## 2004年5月18日 607 電気装置、緩衝装置の不具合

## リコール届出一覧表

リコール届出日 平成16年5月18日  
リコール開始日 平成16年5月19日

注: [ ] 内は対策対象品を示す

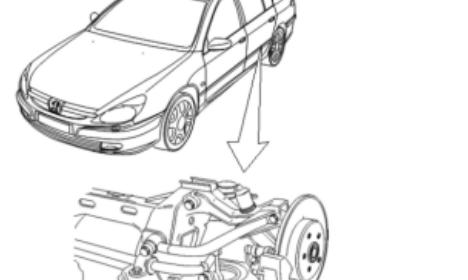
1. パッテリーケーブルとエアコンディショナーの冷媒用配管のパイプ間の隙間が狭いため、そのままの状態で走行を続けると、干渉する事がある。そのため、走行時の振動によりパッテリーケーブルの皮膜が剥離し、短絡、配線の発熱が生じ、最悪の場合、火災に至るおそれがある。

2. パッテリーケーブルにヒューズの接着されていないものがあり、走行時の振動によりヒューズが剥離されると配線が発熱し、最悪の場合、火災に至るおそれがある。

1. 全車両、エアコンディショナーの当該パイプに緩衝材としてフェルトシートを巻き付ける。

2. 全車両、パッテリーマイナスケーブルを対策品と交換する。

1. 该該パイプ上部に、黄色のペイントでマークを表示する。

2. マイナスケーブルに、黄色のペイントでマークを表示する。

注: [ ] 内は交換対象品を示す

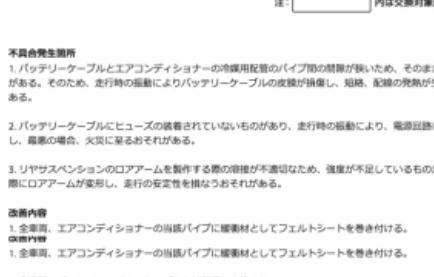
3. リヤサスペンションのロアアームを作製する際の溶接が不適切なため、強度が不足しているものがある。そのため、過大入力が加わった際にロアアームが変形し、走行の安定性を損なうおそれがある。

3. 全車両、リヤサスペンションのロアアームを改良品と交換する。

3. ロアアーム固定ボルトに、黄色のペイントでマークを表示する。
